Amendment 2

**Specification for radio disturbance and immunity
measuring apparatus and methods –**

Part 2-2:

**Methods of measurement of disturbances and
immunity – Measurement of disturbance power**

Figure C.1 – Weighting function of a 10 ms pulse for peak ("PK") and average detections with ("CISPR AV") and without ("AV") peak reading: meter time constant 160 ms

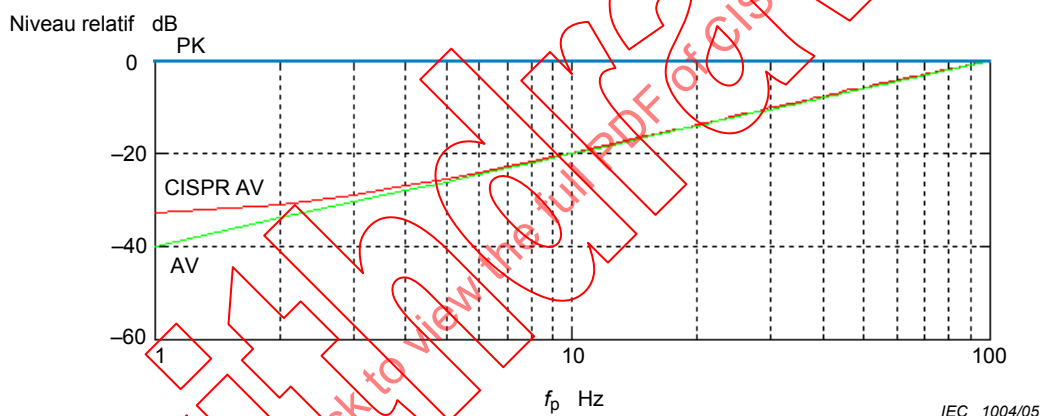
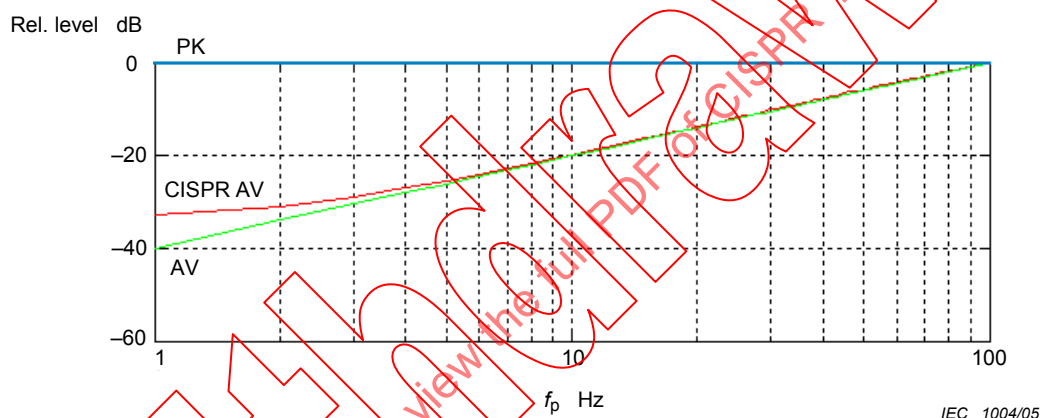
This applies however only for pulse repetition frequencies of 5 Hz or less. For all higher pulse widths and modulation frequencies, higher video filter bandwidths may be used (see C.1.1). Figures C.1 and C.2 show the weighting function of a pulse with 10 ms pulse duration versus pulse repetition frequency f_p with peak reading ("CISPR AV") and with true averaging ("AV") for meter time constants of 160 ms (Figure C.1) and 100 ms (Figure C.2).
